ПАСПОРТ ДОСТУПНОСТИ
объекта социальной инфраструктуры
№ _____

- 1.1. Наименование (вид) объекта МАОУ «Усть-Качкинская средняя школа»
- 1.2. Адрес объекта Пермский край, Пермский район, с. Усть-Качка, ул. Краснознамённая, 5

АКТ ОБСЛЕДОВАНИЯ
объекта социальной инфраструктуры
К ПАСПОРТУ ДОСТУПНОСТИ
объекта социальной инфраструктуры
№ _____

**I. Результаты обследования:
1. Территория, прилегающая к зданию**

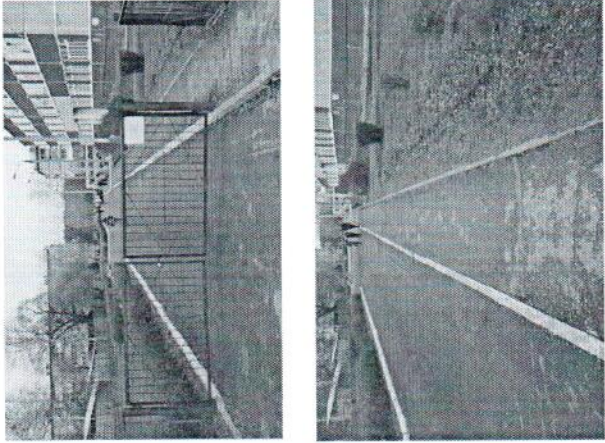
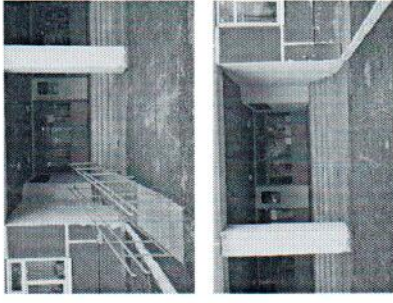
1.1.	Вход (входы) на территорию объекта	Ширина прохода в ограждении должна быть не менее 0,9 м.	п. 5.1. СП 136.13330.2012	Есть			Соответствует нормативу.	К,О
		Вход на участок следует оборудовать доступными для МГН, в том числе инвалидов-колясочников, элементами информации об объекте.	п.4.1.1 СП59.13330.2012	Нет			Информация отсутствует.	Не соответствует нормативу.

1.2.	Вход (входы) на территорию объекта	Ширина прохода в ограждении должна быть не менее 0,9 м.	п. 5.1. СП 136.13330.2012	Есть			Соответствует нормативу.	К,О
		Вход на участок следует оборудовать доступными для МГН, в том числе инвалидов-колясочников, элементами информации об объекте.	п.4.1.1 СП59.13330.2012	Нет			Информация отсутствует.	Не соответствует нормативу.

1.3.	Путь (пути) движения на территории	<p>- Перепад высот в местах съезда с тротуара на проезжую часть – не более 0,015м.</p> <p>- Маршрут движения должен быть ровным, без зазоров, предотвращающим скольжение.</p> <p>- Создание специальных участков для передвижения инвалидов.</p>	<p>п.4.1.10, п. 4.1.11 СП 59.13330.201 2, п. 4.1.7 СП 59.13330.201 2,п. 6.1.4. СП 140.13330.20 12</p>	Нет		<p>Маршрут движения по территории ровный, без зазоров, отсутствуют специальные участки для передвижения инвалидов (перепады высот).</p>	<p>Не соответствует нормативу.</p>	К,О
1.4.	Автостоянка и парковка.	Ст. 15 Федерального закона от 24.11.1995 N 181-ФЗ.	-	нет		<p>Автостоянка и парковка отсутствуют. Вход для транспортных средств закрыт. Не организован подъезд транспортных средств родителей детей-инвалидов и инвалидов непосредственно к входу.</p>	<p>Не соответствует нормативу.</p>	К,О,С,Г,У

№ п/п	Наименование функционально-планировочного элемента	Содержание	Виды работ
1.1	Вход (входы) на территорию объекта.	Оборудовать входы схемами маршрутов движения по территории.	Организационные мероприятия.
1.3.	Путь (пути) движения на территории	Оборудовать съезды для передвижения инвалидов по территории	Ремонт
ОБЩИЕ требования к зоне			
Привести в соответствие установленным нормативам.

2. Входа (входов) в здание

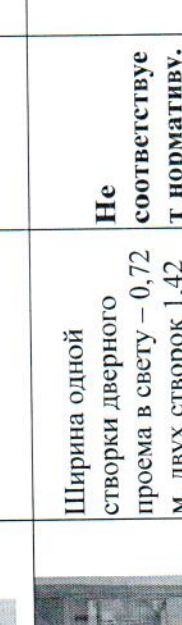
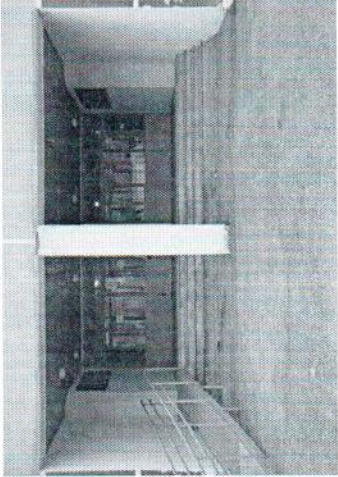
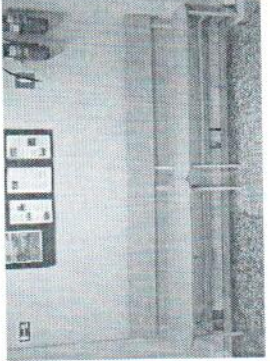
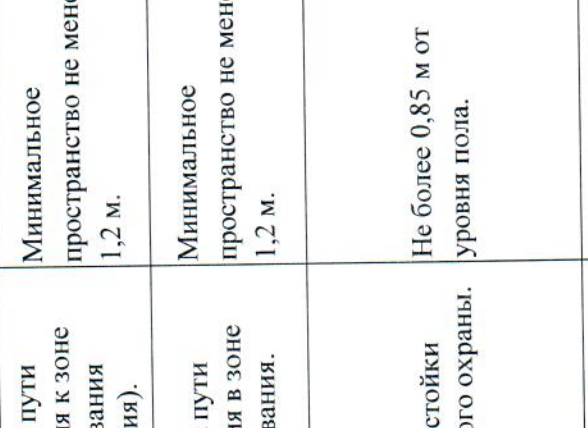
№ п/п	Наименование функционально-планировочного элемента	Норматив	Ссылка на норматив	Наличие элемента		Фактическое состояние	Выявленные нарушения и замечания	
				есть/нет	№ на плане		фото	Содержание
2.1	Лестница (наружная).							
2.1.1.	Поручни лестниц с обеих сторон лестничного марша.	Наличие.	п. 5.2.15 СП 59.13330.2012	Нет			Поручни с обеих сторон не установлены.	Не соответствует нормативу. О, С
2.1.2	Высота поручней	0,9 м (допуск ± 0,03 м) 0,5 м	п. 5.1.15, 6.1.2 СП 59.13330.2016	Нет			Поручни с обеих сторон не установлены.	Не соответствует нормативу. О, С
2.1.3	Завершающие горизонтальные части поручня.	- длиннее наклонной части марша на 0,3 м (допуск ± 0,03 м); - имеют нетравмирующее завершение.	п. 5.2.3, 5.2.5 ГОСТ Р 51261-99; п. 5.1.15 СП 59.13330.2016	Нет			Поручни с обеих сторон не установлены.	Не соответствует нормативу. О, С

2.1.8	Краевые ступени лестничного марша.	Выделены цветом или фактурой.	п. 4.1.12 СП 59.13330.2012	Нет		Краевые ступени лестничного марша не выделены контрастной полосой.	Не соответствует нормативу.	О, С, Г, У

2.1.9	Предупредительные тактильные полосы.	Наличие перед открытой лестницей за 0,8-0,9 м. шириной 0,3-0,5 м.	п. 4.1.12 СП 59.13330.2012	Нет		Тактильные полосы не установлены.	Не соответствует нормативу.	С

2.2.4	Завершающие горизонтальные части поручня.	Длиннее наклонной части пандуса на 0,3 м (допускается от 0,27 до 0,33 м). - Имеют не травмирующее завершение.	п. 5.2.15 СП 59.13330.2012	Есть		Завершающие части поручня в нижней и верхней части пандуса длиннее его наклонной части на 0,35 м. Поручни имеют не травмирующее завершение.	Не соответствует нормативу.	К, О

2.4.3	Ширина дверного проема в свету.	От 0,9 до 1,2 м.	<p>п. 5.1.4 СП 59. 13330.2012</p>	Есть		<p>Ширина одной створки дверного проема в свету – 0,72 м, двух створок 1,42 м.</p>	<p>Не соответствует нормативу.</p>	К

2.4.4	Порог двери.	Не выше 0,014 м.	<p>п. 5.1.4 СП 59. 13330.2012</p>	Есть		<p>Высота порога входной двери 0,05 м</p>	<p>Не соответствует нормативу.</p>	К, О, С

2.6. Дверь из тамбура в помещение																		
2.6.1	Ширина дверного полотна.	Не менее 0,9 м	п. 6.2.4 СП 59. 13330. 2016	Есть					Ширина одной створки двери – 0,71 м, обеих створок – 1,42 м.	Не соответствует нормативу.	К

2.6.2	Порог двери.	Не выше 0,014 м.	п. 6.1.5 СП 59. 13330. 2016	Есть					Порог высотой 0,05 м.	Не соответствует нормативу.	К, О, С							
2.6.3	Наличие яркой контрастной маркировки в форме прямоугольника высотой не менее 0,1 м и шириной не менее 0,2 м или в форме круга диаметром от 0,1 до 0,2 м на прозрачных полотнах дверей.	На двух уровнях: 0,9 – 1,0 м и 1,3 – 1,4 м.	6.1.6 СП 59. 13330. 2016	Есть					Контрастная маркировка на прозрачном полотне двери есть на высоте 1,3 м.	Соответствует нормативу.	С

№ п/п	Наименование функционально-планировочного элемента	Содержание	Виды работ
2.1.1.	Поручни лестниц с обеих сторон лестничного марша.	Оборудовать поручнями	Капитальный ремонт
2.1.8	Краевые ступени лестничного марша.	Выделить цветом	Текущий ремонт
2.4.2	Контрастные сочетания цветов в применяемом оборудовании .	Дверные наличники или края дверного полотна и ручки рекомендуются окрашивать в отличные от дверного полотна контрастные цвета.	Организационные мероприятия.
2.4.3	Ширина дверного проема в свету.	Увеличить ширину створки дверного проема в свету	Капитальный ремонт
ОБЩИЕ требования к зоне			
Привести в соответствие установленным нормативам.

3. Пути движения в здании

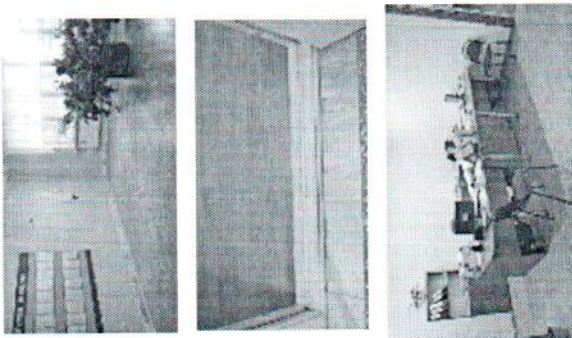
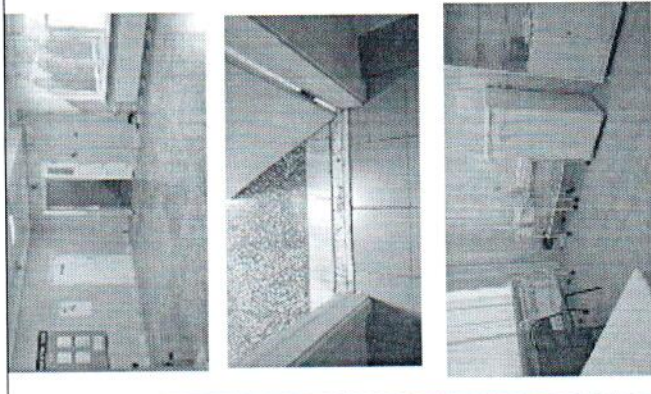
3.1.3	Высота стойки дежурного охраны.	Не более 0,85 м от уровня пола.	п. 7.1.9 СП 59.13330.2012	Есть		Высота стойки дежурного 1,15 м.	Не соответствует нормативу.	К

3.1.4	Скамейки в местах отдыха.	Высотой 0,38-0,58 м с опорой для спины, должны иметь не менее одного подлокотника.	п. 4.3.2 СП 59.13330.2012	Есть		Высота скамеек 0,4 м, оборудованы опорой для спины не оборудованы подлокотниками.	Не соответствует нормативу.	О

3.3.1.1	Контрастная маркировка на прозрачном полотне двери.	Высотой не менее 0,1м, шириной 0,2м, на уровне не ниже 1,2 м и не выше 1,5 м от поверхности пути.	п. 5.1.5 СП 59. 13330.2012	Есть		Контрастная маркировка на всех прозрачных полотнах двери на высоте 1,3 м, диаметром 0,2 м отсутствует.	Не соответствует нормативу.	С

3.3.2.2	Ручки дверей	- Имеют форму, позволяющую управлять ими одной рукой и не требующую применения больших усилий или значительных поворотов руки в запястье. - Окрашена в отличные от дверного полотна контрастные цвета.	п. 5.4.2., 5.1.5 СП 59. 13330.2012	Есть		Имеет удобную форму для открывания двери Контраст ручки и двери по цвету отсутствует.	Не соответствует нормативу.	К,О,С

3.4.1	Ширина марша.	Не менее 1,35 м.	п. 5.2.10 СП 59. 13330.2012			Ширина марша 1,25 м.	Не соответствует нормативу.	О,С
3.4.2	Ширина проступи лестниц.	Не менее 0,3 м.	СП 136.13330. 2012			Ширина проступи ступеней 0,3м.	Соответствует нормативу.	О,С

3.4.6	Крайние ступени лестничных маршей.	Выделены цветом или фактурой.	п. 5.1.12 СП 59. 13330.2016			Крайние ступени не выделены цветом и фактурой.	Не соответствует нормативу.	О,С

№ п/п	Наименование функционально-планировочного элемента	Содержание	Виды работ
3.1.3	Высота стойки дежурного персонала.	Оборудовать часть стойки на высоте не более 0,85 м от уровня пола.	Организационные мероприятия.
3.1.4	Скамейки в местах переобувания обуви и отдыха.	Оборудовать холлы школы скамейками (не менее 1 – 2) высотой не менее 0,38 м с опорой для спины и подлокотниками.	Организационные мероприятия.
ОБЩИЕ требования к зоне			
Привести в соответствие нормативам.

**Результаты обследования:
Санитарно-бытовые помещения**

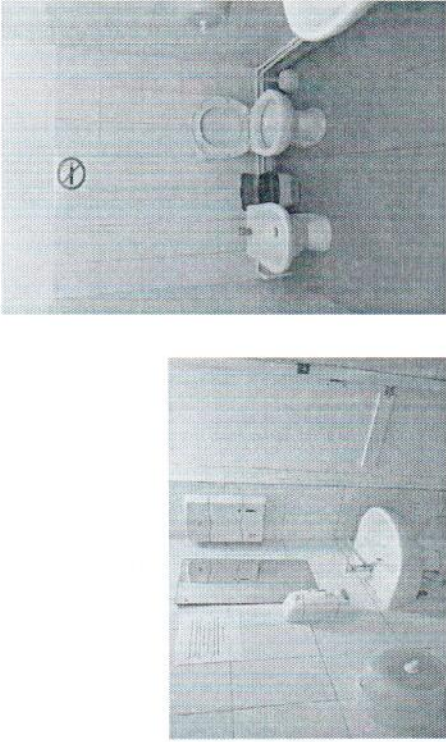
№ п/п	Наименование функционально-планировочного элемента	Норматив	Ссылка на норматив	Наличие элемента		Фактическое состояние	Выявленные нарушения и замечания	
				есть/нет	№ на плане		Содержание	Значимо для инвалида (категория)
Санитарно-бытовые помещения для инвалидов: общие требования.								
5.1.1	Санитарно-гигиенические помещения для инвалидов.	Наличие на каждом этаже доступной кабины в санузлах для инвалидов или универсальной кабины.	п. 5.3.1 СП 59.13330.2012 МДС 35-4.2000	Нет	-	 Санитарно-гигиенические помещения для инвалидов на каждом из трёх этажей здания не оборудованы.	Не соответствует нормативу.	К, О, С
5.1.2	Доступная кабина в общей уборной. Размеры универсальной кабины	Ширина – 1,65, глубина – 1,8 м. Ширина 2,2 м, глубина 2,25 м.	п. 5.3.3 СП 59.13330.2012	Нет	-	 Глубина кабины 2,40 м. Ширина 1,40 м.	Не соответствует нормативу нет универсальной кабины.	К

5.1.3	Ширина двери. Открытие двери. Порог двери.	Не менее 0,9 м. Наружу. Не более 0,014 м.	п. 5.3.3, 5.2.4 СП 59. 13330.2012	Есть	 	Ширина двери 0,61 м. Открытие двери – в коридор. Отсутствует	Не соответствует нормативу.	К, О

5.1.4	Свободное пространство рядом с унитазом.	Не менее 0,75 м.	п. 5.3.3 СП 59. 13330.2012	Нет		Справа от унитаза пространство отсутствует; перед унитазом – 1,55 м.	Не соответствует нормативу.	К, О

5.1.6	Откидные опорные поручни, штанги у унитаза. Расстояние между поручнями.	На высоте 0,85-0,9 от уровня пола. 0,6 м.	п. 5.3.3 СП 59. 13330.2012 п. 5.4.4. ГОСТ 51261-99	Есть		Вдоль стен кабины не установлены стационарные поручни у унитаза, отсутствует дополнительный откидной поручень.	Не соответствует нормативу.	К, О

5.1.7	Высота раковины.	Не более 0,8 м от уровня пола.	п. 8.10 СП 136. 13330.2012	Есть		Высота раковины 0,87 м.	Не соответствует нормативу.	К
5.1.8	Поручни для опоры инвалидов при пользовании умывальниками.	Наличие. Высота расположения 0,75 – 0,8 м.	п. 5.4.10 ГОСТ 51261-99	Нет		Отсутствуют поручни для опоры инвалидов при пользовании умывальниками	Не соответствует нормативу.	К, О

5.1.9	Нижний край зеркала.	Не выше 0,8 м от уровня пола.	МДС 35-4.2000	Есть	-		Нижний край зеркала на высоте 1,1 м.	Не соответствует нормативу.	К, О

5.1.12	Система тревожной сигнализации.	Система обеспечивает связь с помещением постоянного дежурного персонала (поста охраны или администрации объекта).	п. 5.3.6 СП 59.13330.2012	Нет			Отсутствует система тревожной сигнализации, а также переговорное устройство с дежурным персоналом.	Не соответствует нормативу.	К, О, С

5.1.13	Специальные знаки (в том числе рельефные).	Размещены у дверей со стороны ручки на высоте 1,35 м	п. 5.3.6 СП 59.13330.2012	Нет	-		Специальный знак отсутствует.	Не соответствует нормативу.	К, О, С

5.1.14	Контрастные сочетания цветов в применении оборудования (дверь - стена, ручка; стена; стена - выключатели и т.п.).	Наличие.	п. 5.4.1 СП 59.13330.2012	Нет	-		Отсутствует контраст в оборудовании стена - дверь, дверь - ручка двери.	Не соответствует нормативу.	С

№ п/п	Наименование функционально-планировочного элемента	Содержание	Виды работ
5	Санитарно-бытовые помещения	Оборудовать на 1 этаже в санузле универсальную кабину для инвалидов.	Капитальный ремонт
Общие требования к зоне			
Привести в соответствие нормативам.
